PARALELOS DE PLANOS PARA EL CONTROL DE MODIFICACIONES DEL PROYECTO AMOYA DE LA COMUNIDAD AMOYA LA VIRGINIA

UNIVERSIDAD LA GRAN COLOMBIA
FACULTAD DE ARQUITECTURA
PROGRAMA DE TECNOLOGÍA EN CONSTRUCCIONES ARQUITECTÓNICAS
BOGOTA D.C. 2019

UNIVERSIDAD La Gran Colombia 	PLANOS DE PARARELOS PARA EL CONTROL DE MODIFICAIONES			
UNIVERSIDADA LA GRAN COLOMBIA-FACULTAD DE ARQUITECTURA- PROGRAMA DE TECNOLOGIA EN CONSTRUCCIONES ARQUITECTONICAS- PROYECTO				
REPORTE DE MODIFICACION PARA CIMENTACION DEL BOHIO				
DESCRIPCION DEL PROBLEMA	EVIDENCIA GRAFICA	Anclaje del sobrecimiento a la columna	EVIDENCIA GRAFICA DE LA CORRECCION	Anclaje
Los elementos de cimentación del bohío se analizaron bajo supervisión de la ingeniera Olga Vanegas, y se determinó que no había las especificaciones de cantidades de especificación del material, de dimensiones de hincado del pilote y de elementos complementarios de unión cimentación columna.				
SOLUCION DEL PROBLEMA				
Mediante estudio de suelos en el SIG y con indicaciones de la ingeniera Olga Vanegas se determinó, aumentar la profundidad del sobrecimiento y la zapata, de 20 a 40 cm por asentamiento y estabilidad del terreno. Se determinaron las uniones de la c

REPORTE DE MODIFICACION EN CIMENTACION DEL BOHIO

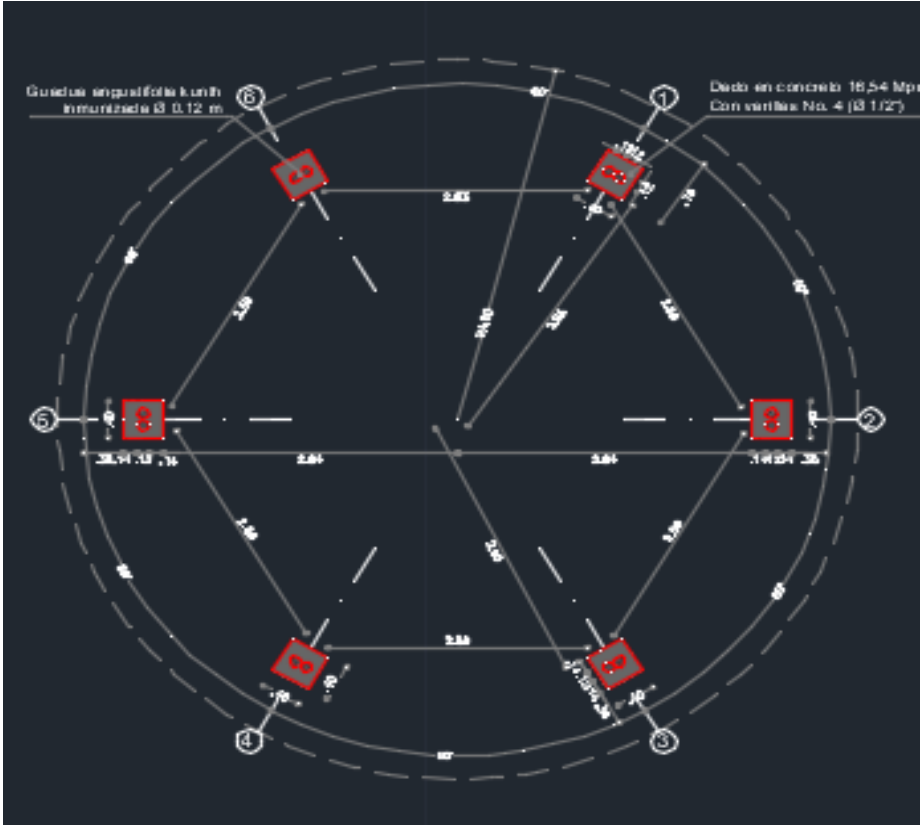
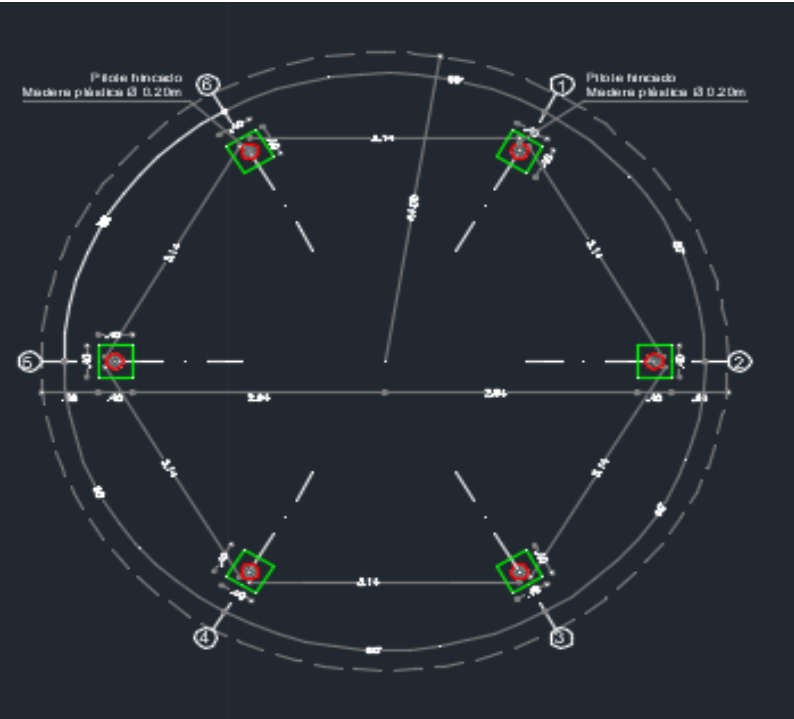
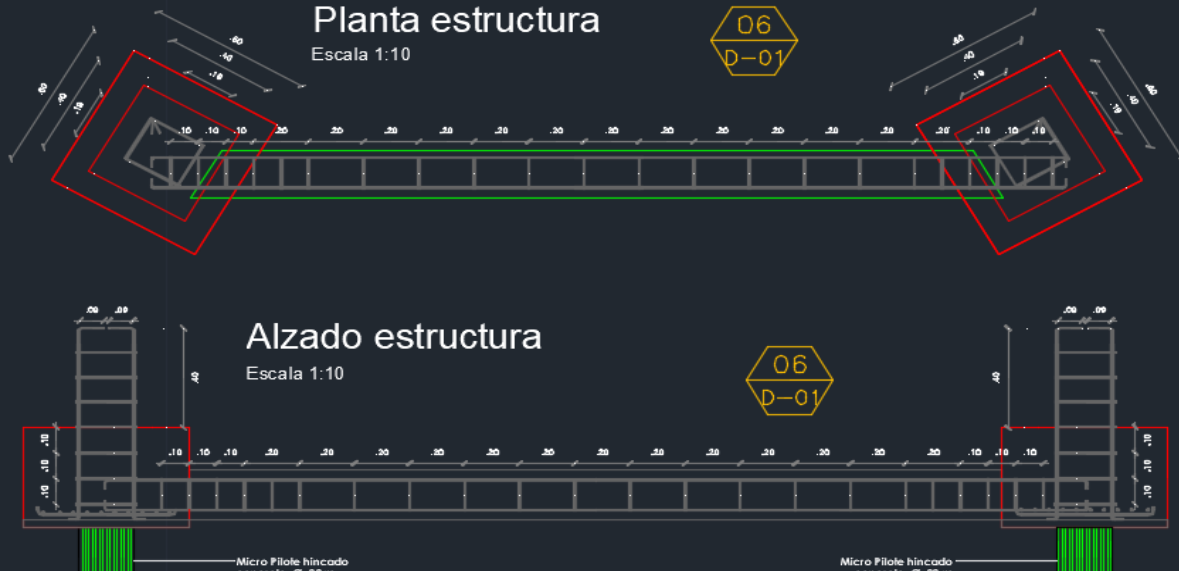
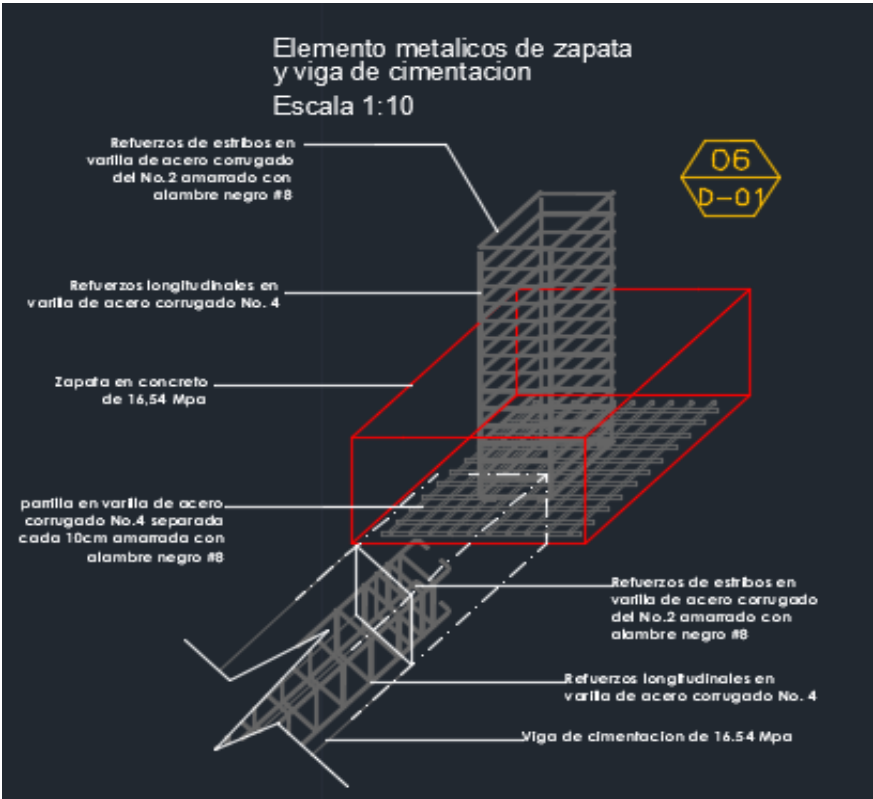
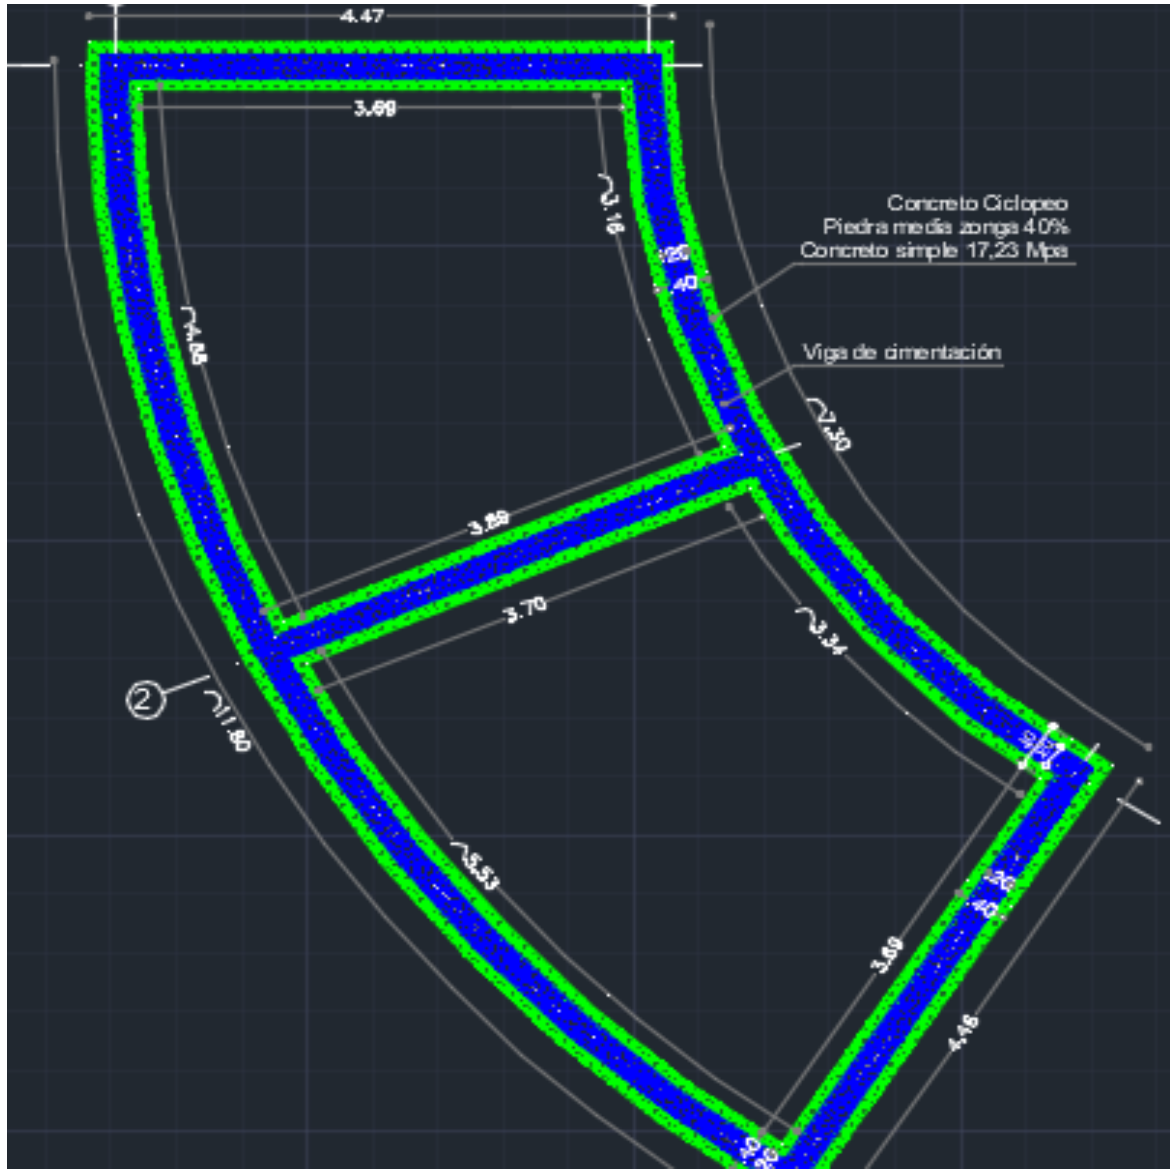
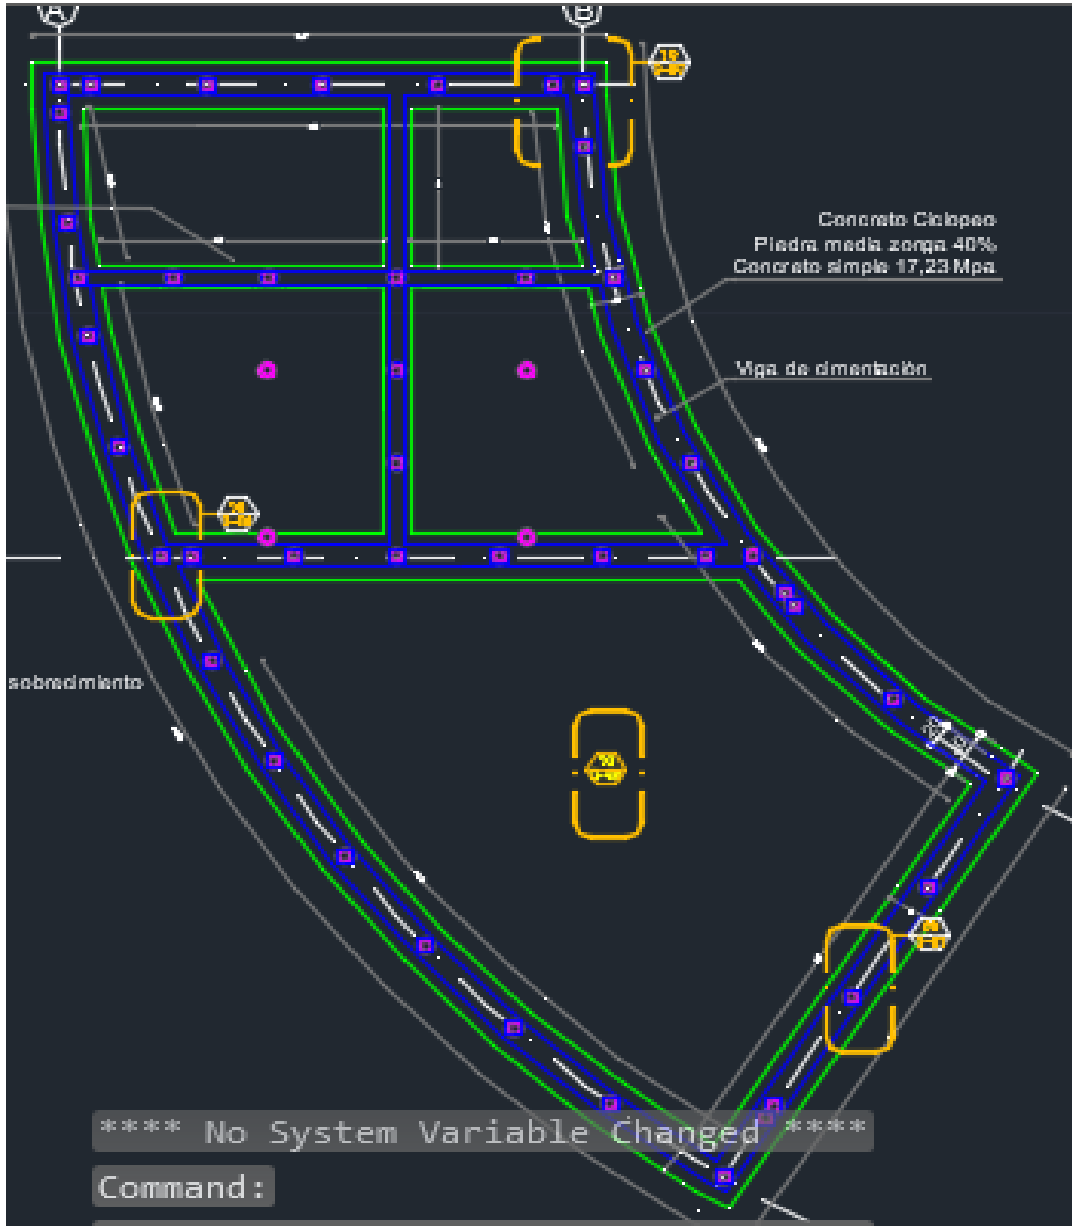
Se encontró que los elementos de cimentación del bohío no presentaban dimensiones estructurales o despiece de materiales lo cual pudiera ayudar con el tema estructural y el proceso constructivo de la obra arquitectónica. las especificaciones de material se encontraron discordantes en algunos casos y en otros elementos no presentaban materialidad o dimensiones, estaban incompletos en algún sentido.

Se realizaron los respectivos detalles constructivos de los elementos que no presentaban indicaciones y de los elementos que requerían un detalle para el entendimiento de este. se dispuso dimensiones estructurales para los elementos de refuerzo interno según la norma sismo resistente NSR-10. se unifico la materialidad en concreto de 16.54 Mpa para todos los elementos de concreto.

REPORTE DE MODIFICACION EN CIMENTACION DEL COCINA

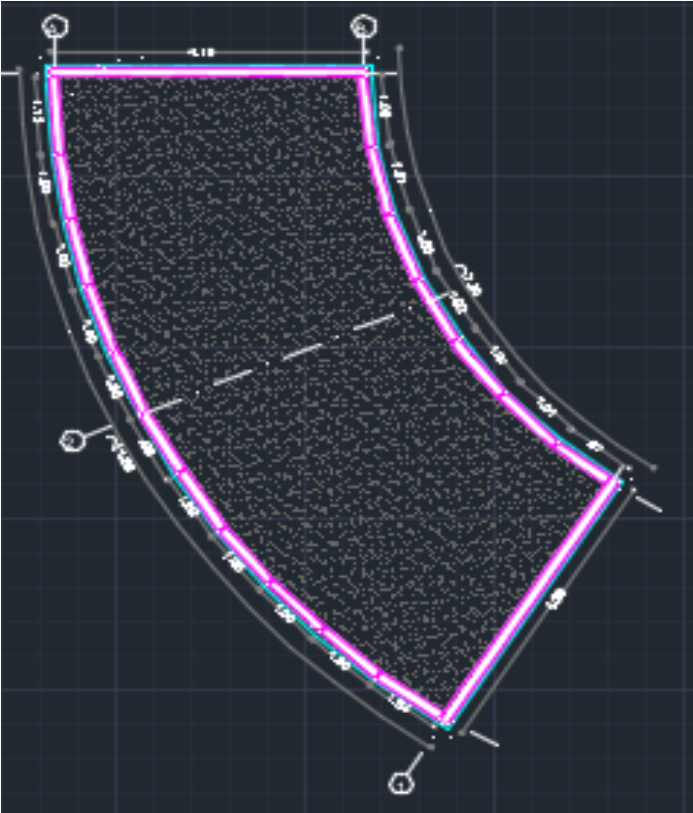
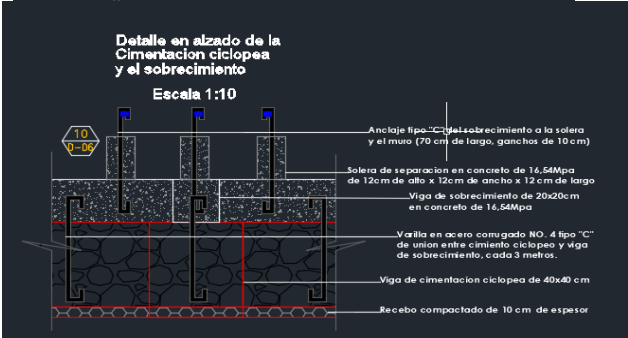
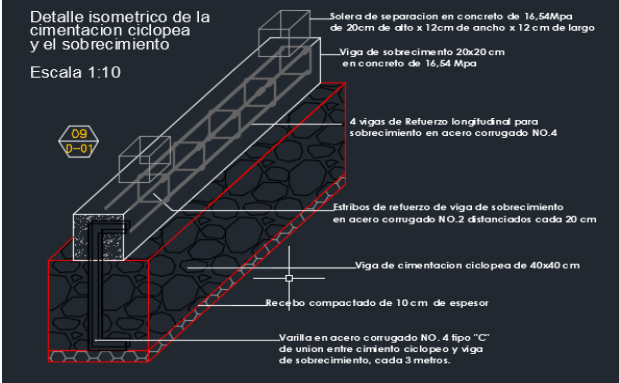
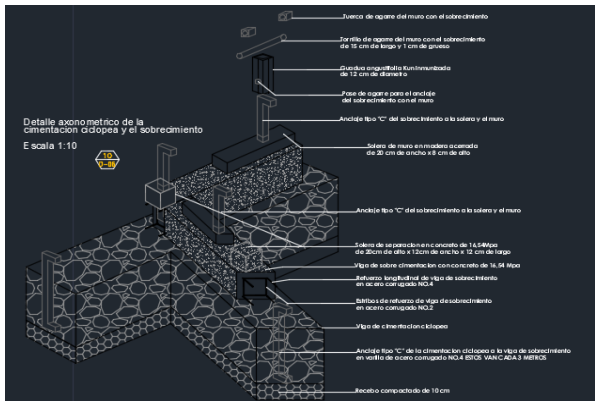
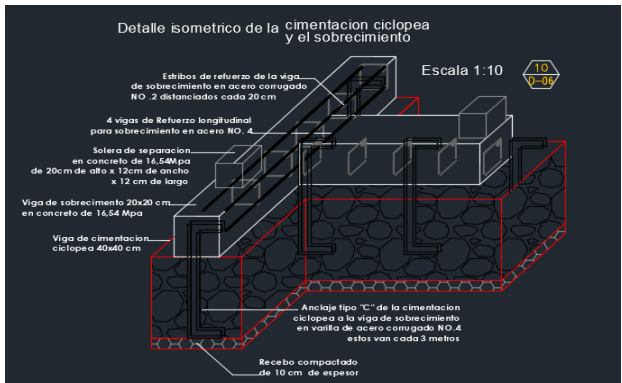
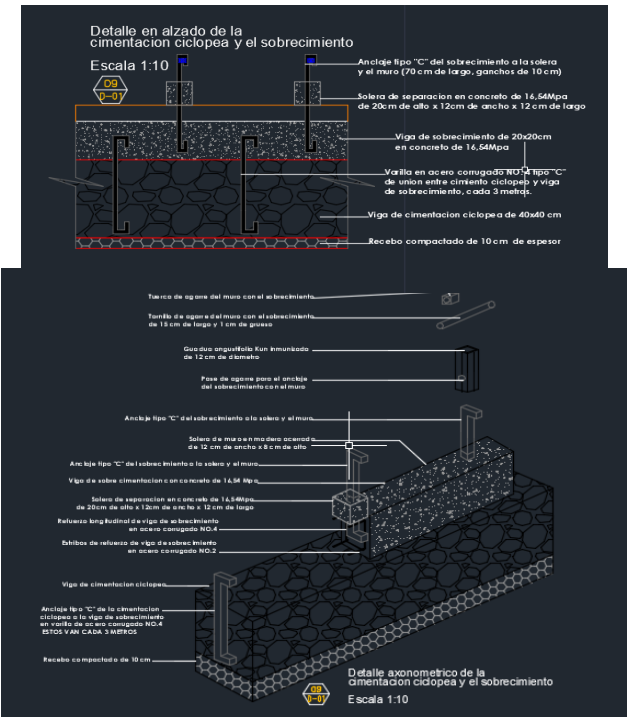
No se encontró ningún detalle constructivo ni en planta ni alzado ni en isometría, no se veía los elementos complementarios que ayudan a la fijación de la estructura con la cimentación, no se encontró elementos que concluyeran a una etapa constructiva o que diese la visión del proceso constructivo de la obra.

Se decidió realizar los respectivos detalles típicos como los de esquina, los lineales y los centrales, con sus dimensiones, se añadieron los elementos complementarios que nutrían de sentido a al sistema constructivo, y que la nsr-10 exige, elementos como sócalos con distancias, determinación de distancias entre bastones de unión de la cimentación al sobrecimiento, y conclusión de las dimensiones de los elementos.
